ZMĚNOVÝ LIST					č. 29	
věc: Lišty k obkladům + tmelení spár silikonem						
Stavba:		Rozšíření expozice v Archeoparku Všestary				
Objekt:		ASŘ - Stavební část				
Předkládá:		STAVÉR Luže s.r.o.				
Odesláno / předáno:		Přílohy / počet listů				
poštou	☐	1) Položkový rozpočet změny			1	listů
e-mailem	☒	2) Projektové podklady			0	listů, výkresů
osobně	☐	3) Fotodokumentace a ostatní přílohy			2	listů
1 Technický popis změny:

S:	039	Všeslavy - rozšíření expozice v Archeoparku
O:	07a	Dodatek č. 2 - úprava 11.02.2025
R:	29	ZL č. 29 - lišty k obkladům + tmelení spár silikonem

ZMĚNOVÝ LIST

Stavba:	Rozšíření expozice v Archeoparku Všestary
Objekt:	SV_AV - Svítidla + auto, video
Předkládá:	STAVER Luže s.r.o.

PŮDORYS 1.NP - nový stav

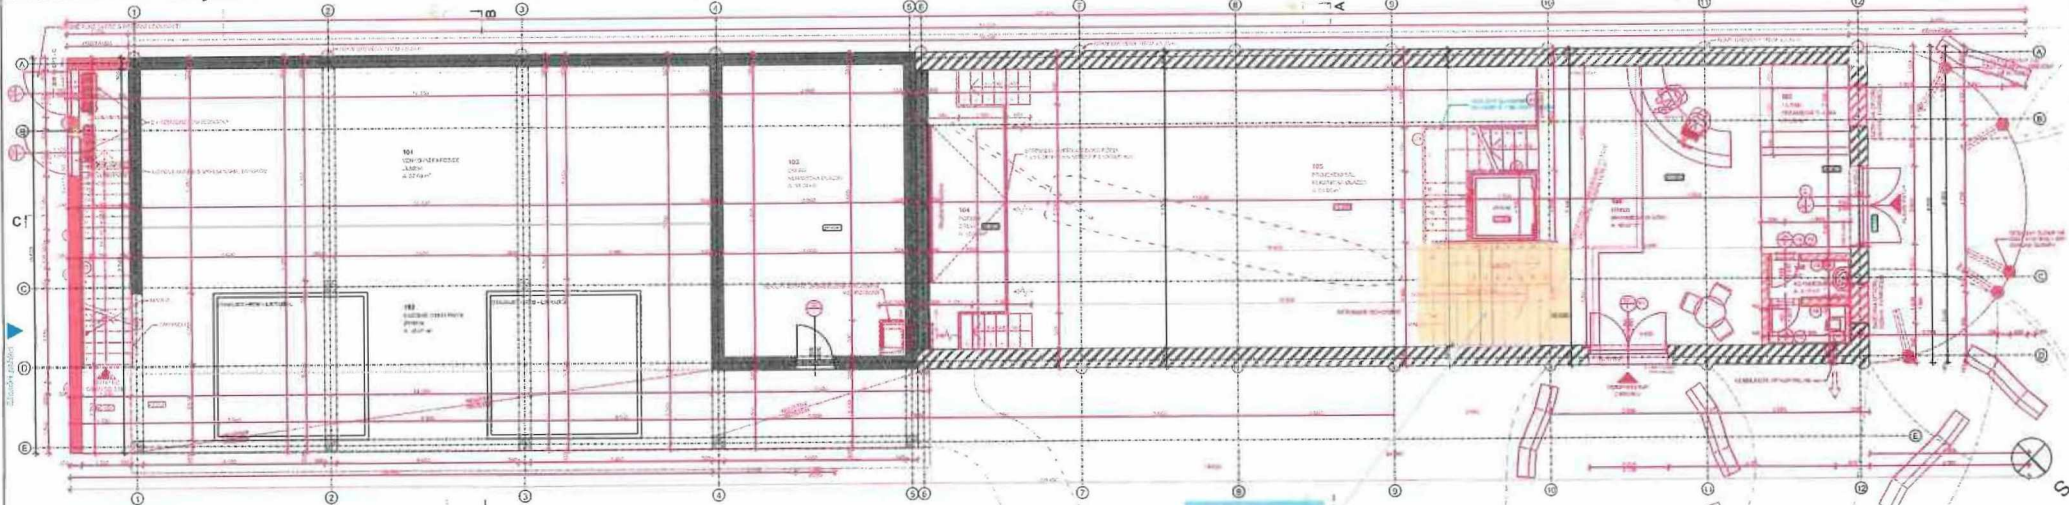
1.1 Popis původního řešení:						
Die projektové dokumentace budou nově zbudované betonové schody obloženy keramickou dlažbou. Styk podstupnice se stupnicí bude opatřen hliníkovým ukončovacím profilem.

1.2 Popis nového řešení:						
Nově vybudované betonové schody budou obloženy keramickou dlažbou. Styk podstupnice se stupnicí bude zakončen originální keramickou dlaždicí=schodovkou.						
2 Zdůvodnění změny:						
Použitím keramické schodovky dojde k dosažení výrazného prodloužení životnosti tohoto detailu schodiště. Dále tímto změnovým listem dojde k narovnání výměr keramické dlažby pro schodiště a k dořešení chybějících položek v SOD rozpočtu.						
3 Vliv na dopracování projektové dokumentace:		ANO			☒	NE
4 Dopad do smluvních termínů:		ANO (uvést návrh prodloužení lhůty smluvního termínu)			☒	NE
5 Číslo odstavce ve smyslu § 222 zákona č. 134/2016 Sb. - Zákona o zadávání veřejných zakázek					odst.	4
6 Náklady:	Cena méněprací (odpočet):		–	-12 290,40 Kč	bez DPH	
	Cena víceprací (přípočet):		+	37 492,90 Kč	bez DPH	
	Výsledná ceny změny:			25 202,50 Kč	bez DPH	
7 Schválil:						
za zhotovitele:	za TDS:	za TDS - specialistu:	za AD:	za uživatele:	za objednatele:

KOORDINAČNÍ SITUACE

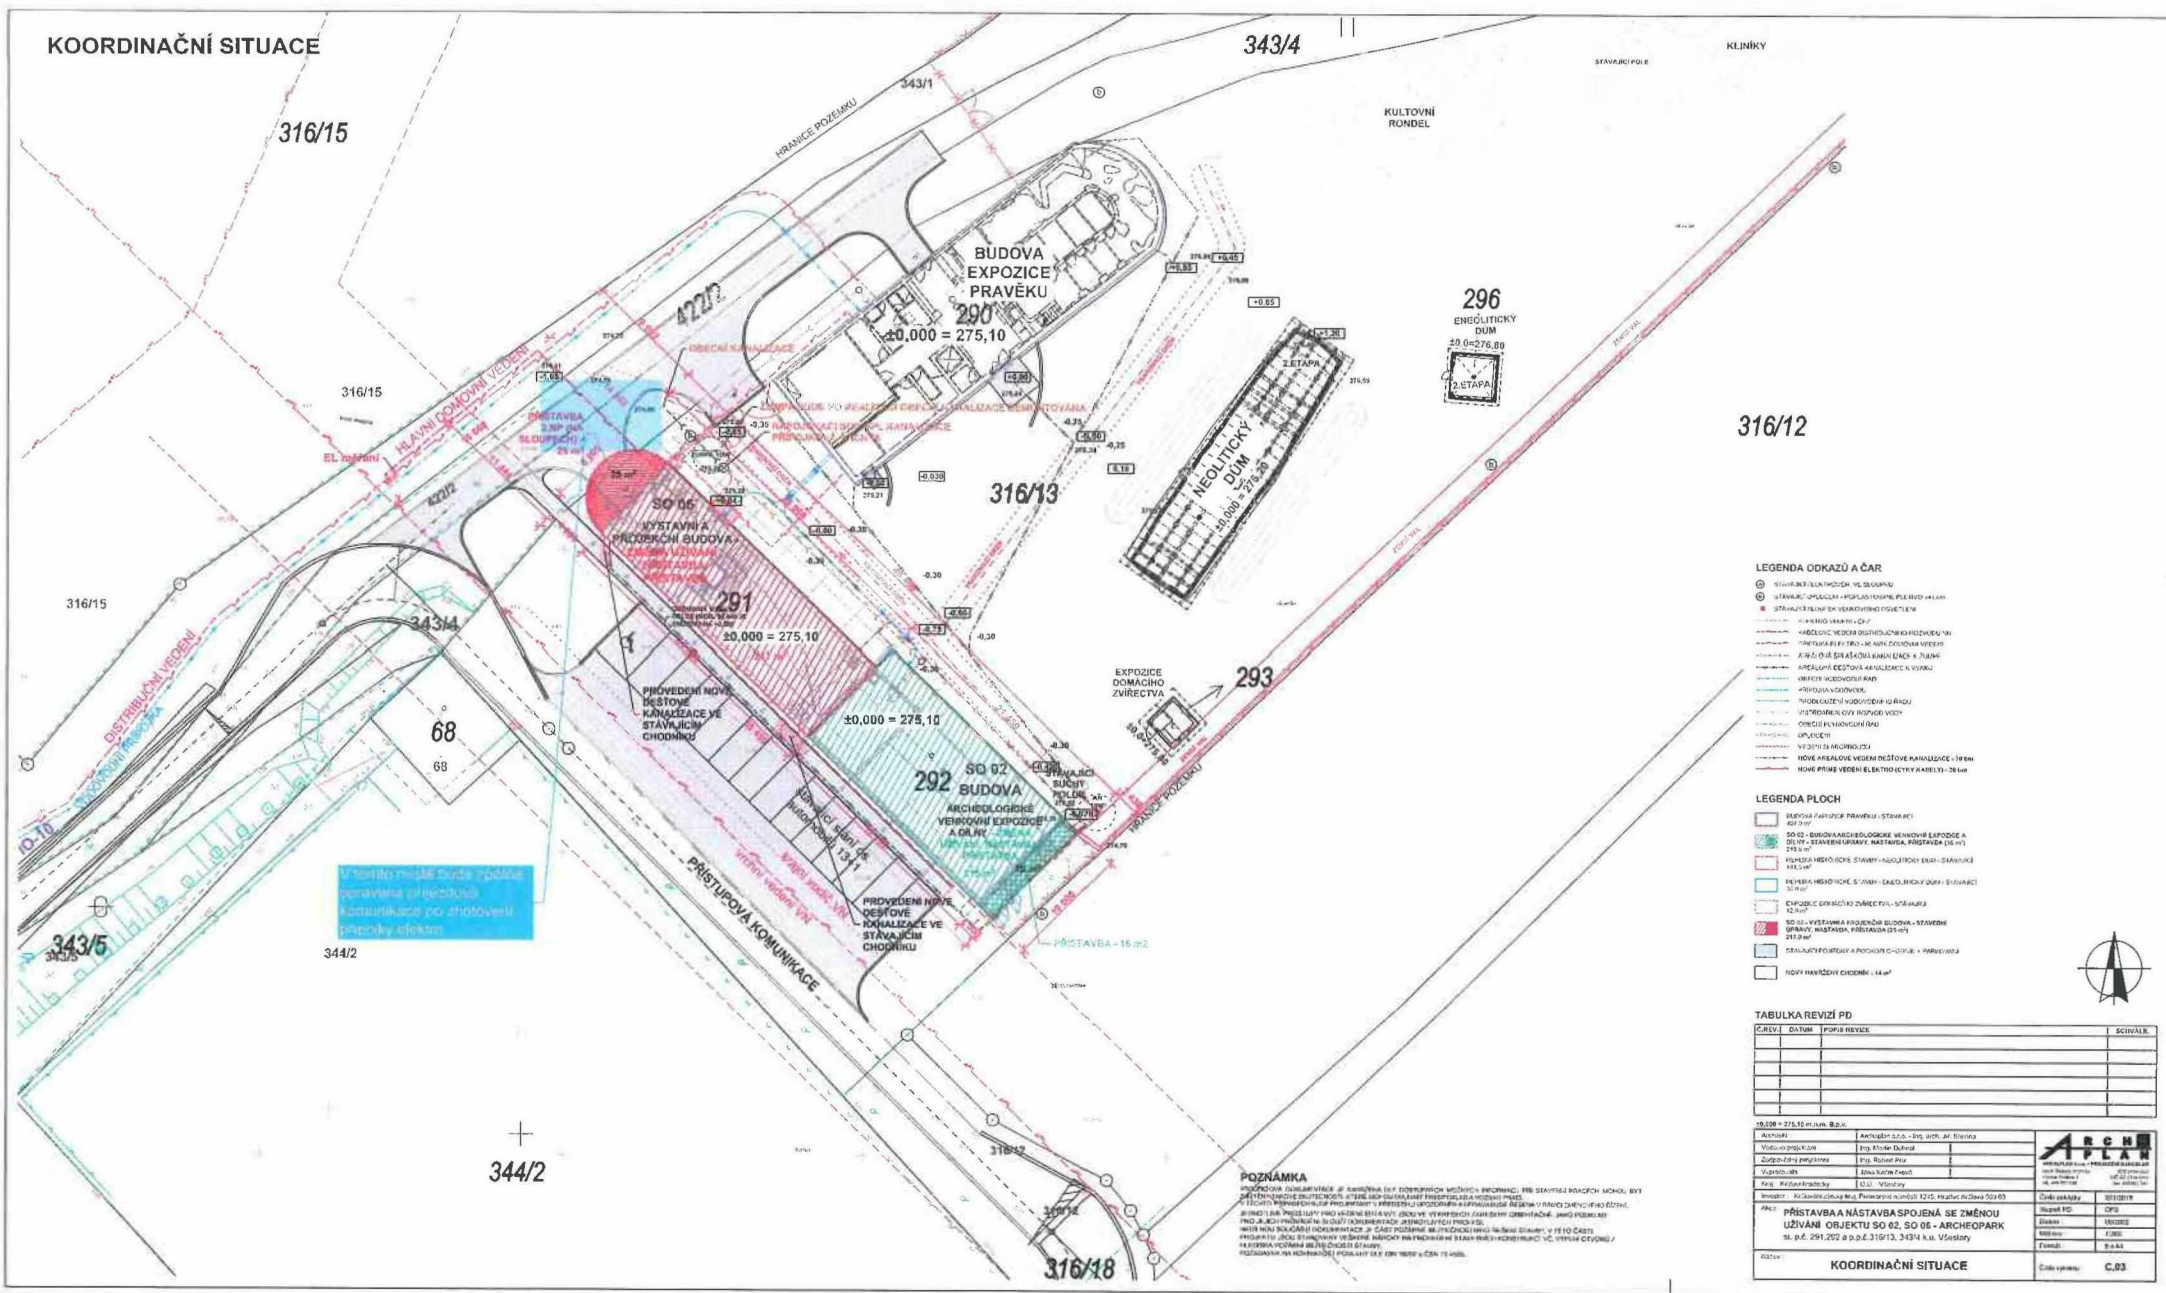
ZMĚNOVÝ LIST				č. 31	
věc: Oprava komunikace po zhotovení přípojky elektro					
Stavba:		Rozšíření expozice v Archeoparku Věstary			
Objekt:		ASŘ - Stavební část			
Předkládá:		STAVÉR Luže s.r.o.			
Odesláno / předáno:		Přílohy / počet listů			
poštou	☐	1) Položkový rozpočet změny		1	listů
e-mailem	☒	2) Projektové podklady		0	listů, výkresů
osobně	☐	3) Fotodokumentace a ostatní přílohy		1	listů
1 Technický popis změny:

1.1 Popis původního řešení: V projektové dokumentaci nebylo uvažováno s realizací okolních zpevněných ploch v souvislosti s novou přípojkou elektro.

1.2 Popis nového řešení: Po zhotovení nové elektro přípojky bude předlážděna část přístupové komunikace jenž je tvořena betonovou zámkovou dlažbou.					
2 Zdůvodnění změny:					
Jelikož elektro přípojka byla, dle PD, vedena přes příjezdovou komunikace do Archeoparku, bylo tedy nutné po její realizaci uvést příjezdovou komunikaci zpět do původního stavu. Práce spojené s uvedením komunikace zpět do původního stavu chyběly v SOD rozpočtu a jedná se tedy o chybu v PD/ SOD rozpočtu.					
3 Vliv na dopracování projektové dokumentace:				☐ ANO	☒ NE
4 Dopad do smluvních termínů:				☐ ANO (uvést návrh prodloužení lhůty smluvního termínu)	☒ NE
5 Číslo odstavce ve smyslu § 222 zákona č. 134/2016 Sb. - Zákona o zadávání veřejných zakázek					odst. 6
6 Náklady:		Cena méněprací (odpočet):	-	0,00 Kč	bez DPH
		Cena víceprací (přípočet):	+	3 352,40 Kč	bez DPH
		Výsledná ceny změny:		3 352,40 Kč	bez DPH
7 Schválil:

PŮDORYS 2.NP - nový stav

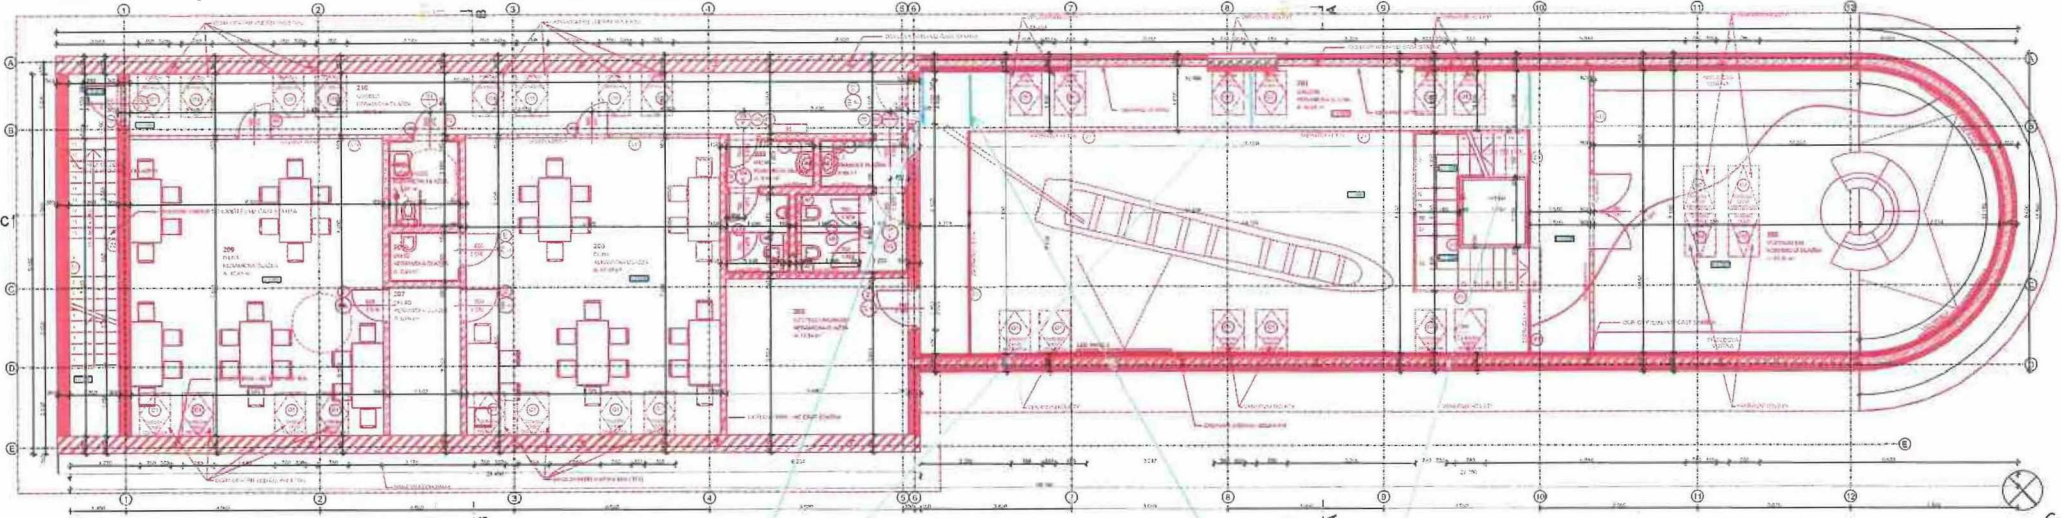
ZMĚNOVÝ LIST				č. 35	
věc: Dilatace podlah 2.N.P.					
Stavba:		Rozšíření expozice v Archeoparku Všešary			
Objekt:		ASŘ - Stavební část			
Předkládá:		STAVÉR Luže s.r.o.			
Odesláno / předáno:		Přílohy / počet listů			
poštou	☐	1) Položkový rozpočet změny		1	listů
e-mailem	☒	2) Projektové podklady		0	listů, výkresů
osobně	☐	3) Fotodokumentace a ostatní přílohy		1	listů
1 Technický popis změny:

1.1 Popis původního řešení:					
Projektová dokumentace toto neřešila.					
1.2 Popis nového řešení:					
U PVC podlahové krytiny na galerii ve 2.N.P. budou na dvou místech osazeny systémové dilatační lišty korespondující s místem dilatačních spár v podkladním betonu.					
2 Zdůvodnění změny:					
Kvůli dodržení správného technologického postupu pokládky PVC krytiny bylo nutné k této PVC krytině vyřešit systémové dilatační lišty.					
3 Vliv na dopracování projektové dokumentace:		☐ ANO		☒ NE	
4 Dopad do smluvních termínů:		☐ ANO (uvést návrh prodloužení lhůty smluvního termínu)		☒ NE	
5 Číslo odstavce ve smyslu § 222 zákona č. 134/2016 Sb. - Zákona o zadávání veřejných zakázek				odst. 4	
6 Náklady:	Cena méněprací (odpočet):		-	0,00 Kč	bez DPH
	Cena víceprací (přípočet):		+	4 850,00 Kč	bez DPH
	Výsledná ceny změny:			4 850,00 Kč	bez DPH
7 Schválil:					
za zhotovitele:	za TDS:	za TDS - specialistu:	za AD:	za uživatele:	za objednatele:

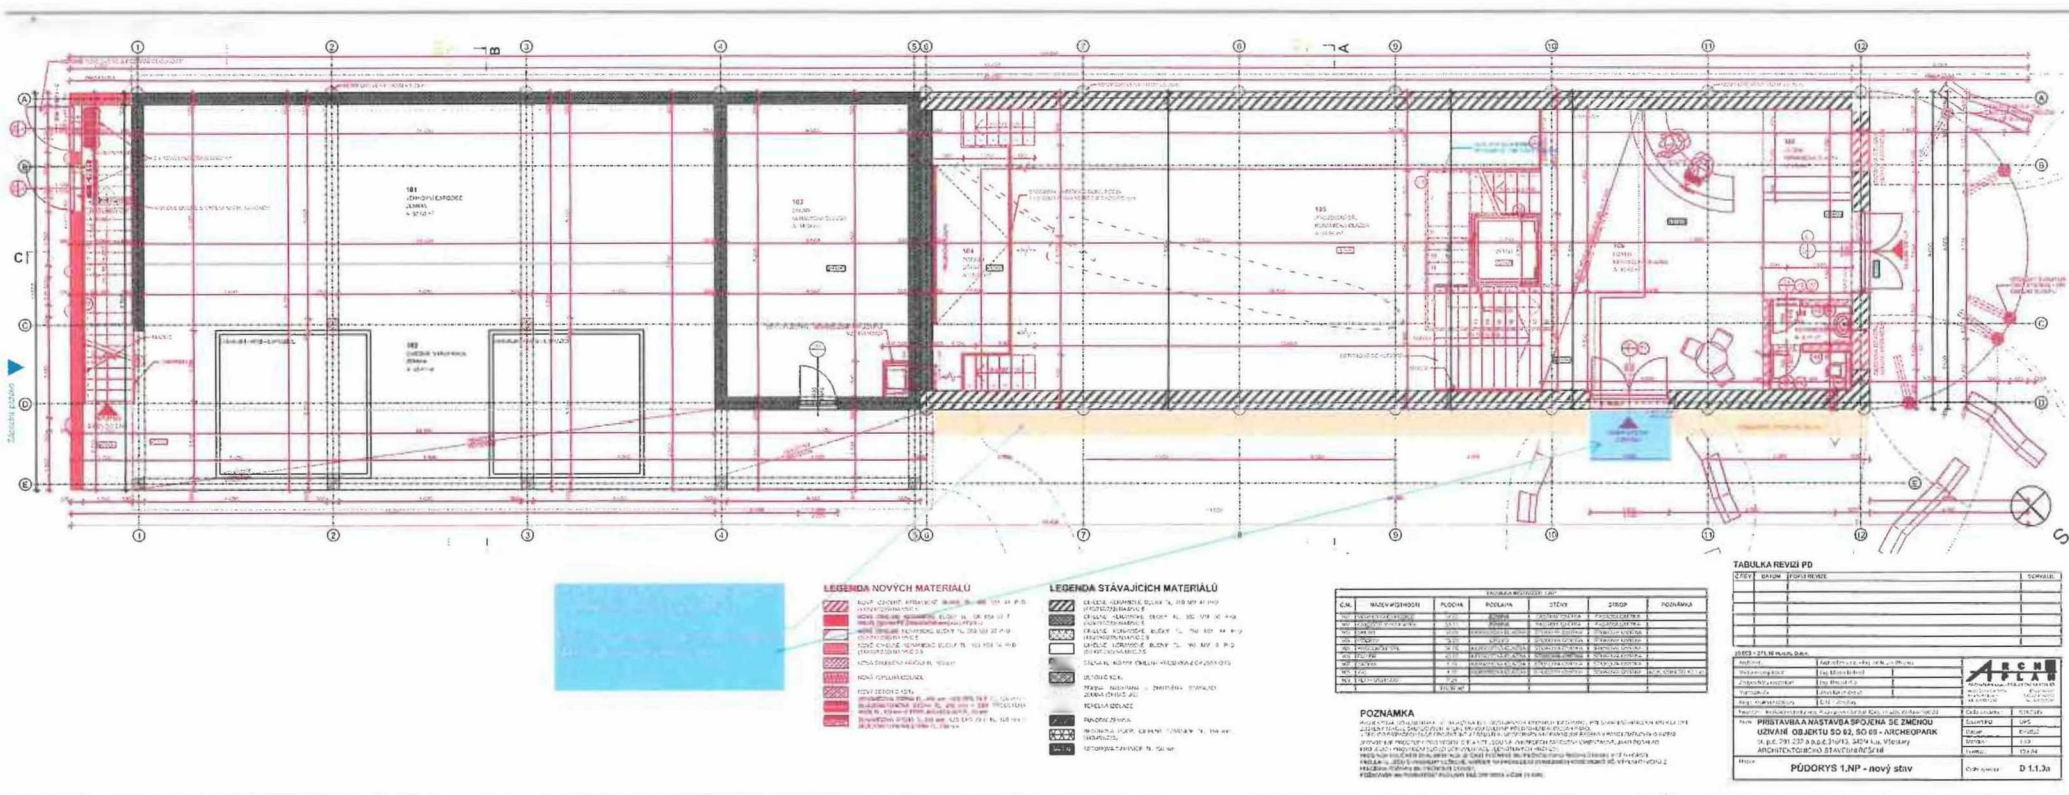
ZMĚNOVÝ LIST					č. 36	
věc: Zpevněné plochy						
Stavba:		Rozšíření expozice v Archeoparku Všestary				
Objekt:		ASŘ - Stavební část				
Předkládá:		STAVER Luže s.r.o.				
Odesláno / předáno:		Přílohy / počet listů				
poštou	☐	1) Položkový rozpočet změny			1 listů	
e-mailem	☒	2) Projektové podklady			0 listů, výkresů	
osobně	☐	3) Fotodokumentace a ostatní přílohy			1 listů	
1 Technický popis změny:

1.1 Popis původního řešení:						
V projektové dokumentaci nebylo uvažováno s realizací okolních zpevněných ploch.						
1.2 Popis nového řešení:						
Budou zrealizovány nové zpevněné plochy + opravy stávajících zpevněných ploch.						
2 Zdůvodnění změny:						
Kvůli zvýšení uživatelského komfortu a zvýšení ochrany objektu před klimatickými vlivy bylo dohodnuto, že dojde k realizaci okapového chodníku a zpevněné plochy před dvoukřídlými dveřmi D1/L vedoucími z objektu na zahradu Archeoparku.						
3 Vliv na dopracování projektové dokumentace:		☐ ANO			☒ NE	
4 Dopad do smluvních termínů:		☐ ANO (uvést návrh prodloužení lhůty smluvního termínu)			☒ NE	
5 Číslo odstavce ve smyslu § 222 zákona č. 134/2016 Sb. - Zákona o zadávání veřejných zakázek					odst.	4
6 Náklady:	Cena méněprací (odpočet):		–	0,00 Kč bez DPH		
	Cena víceprací (přípočet):		+	11 023,20 Kč bez DPH		
	Výsledná ceny změny:			11 023,20 Kč bez DPH

ZÁBRADLÍ NA GALERII

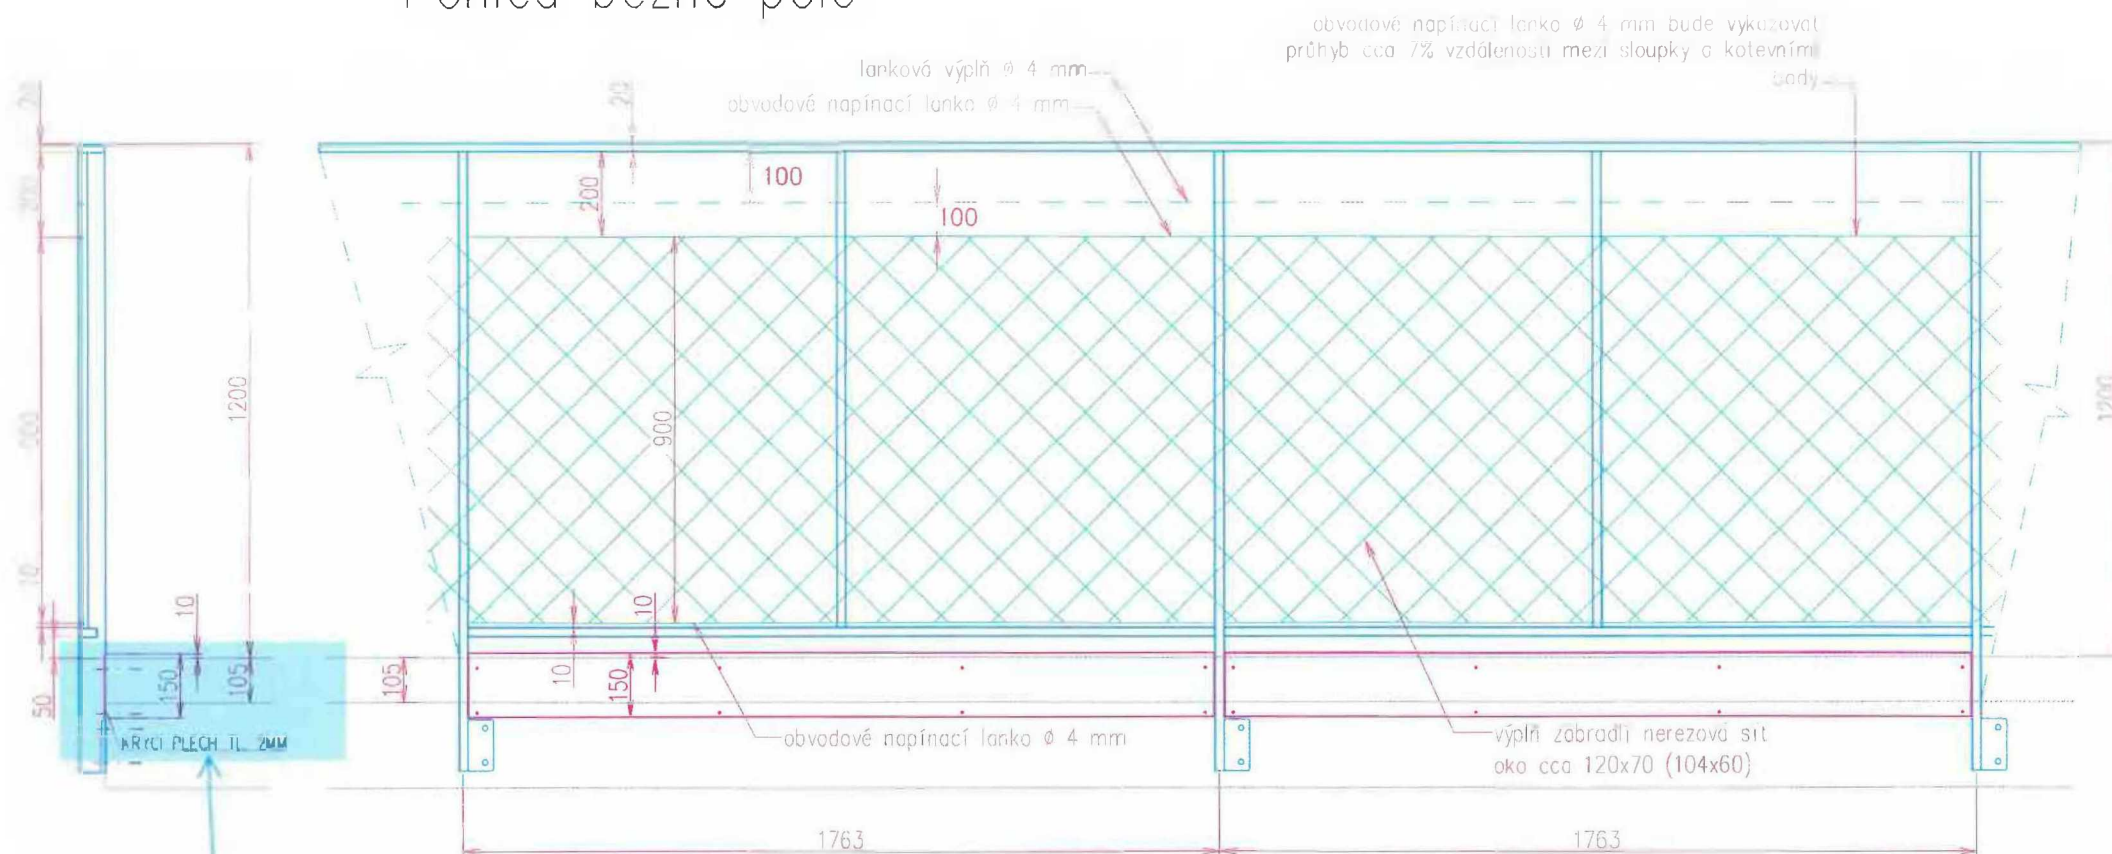
ZMĚNOVÝ LIST				č. 37	
věc: Ochoz - úprava zábradlí					
Stavba:		Rozšíření expozice v Archeoparku Věstary			
Objekt:		ASŘ - Stavební část			
Předkládá:		STAVER Luže s.r.o.			
Odesláno / předáno:		Přílohy / počet listů			
poštou	☐	1) Položkový rozpočet změny	1 listů		
e-mailem	☒	2) Projektové podklady	0 listů, výkresů		
osobně	☐	3) Fotodokumentace a ostatní přílohy	1 listů		
1 Technický popis změny:

1.1 Popis původního řešení: Dle PD se má provést ocelové zábradlí u něhož je jako hlavní výplň použita nerezová síť X-Tend.					
1.2 Popis nového řešení: Bude zrealizováno ocelové zábradlí u něhož bude jako hlavní výplň použita nerezová síť X-Tend.					
2 Zdůvodnění změny:					
Kvůli zvýšení bezpečnosti návštěvníků objektu bylo rozhodnuto, že zábradlí na galerii ve 2.N.P. bude dodatečně zvýšeno o cca 10cm a dále bude konstrukce zábradlí doplněna o svislé výztuhy navíc, které zmenší nežádoucí průhyb nerezové sítě.					
3 Vliv na dopracování projektové dokumentace:		☐ ANO		☒ NE	
4 Dopad do smluvních termínů:		☐ ANO (uvést návrh prodloužení lhůty smluvního termínu)		☒ NE	
5 Číslo odstavce ve smyslu § 222 zákona č. 134/2016 Sb. - Zákona o zadávání veřejných zakázek				odst. 4	
6 Náklady:		Cena méněprací (odpočet):	-	0,00 Kč	bez DPH
		Cena víceprací (přípočet):	+	13 500,00 Kč	bez DPH
		Výsledná ceny změny:		13 500,00 Kč	bez DPH

- MADLO JEKL 60x20 mm
- SLOUPKY JEKL 60x20 mm
- PODMADLO JEKL 40x20 mm
- KOTVENÍ BOČNÍ NA SCHODNICI
- VÝPLŇ NEREZOVÁ SÍŤ OKO 120x70 mm vpletená na obvodové nerezové lano $\varnothing$ 4mm a sloupky. Madlo zůstane volné bez opletačního drátu.
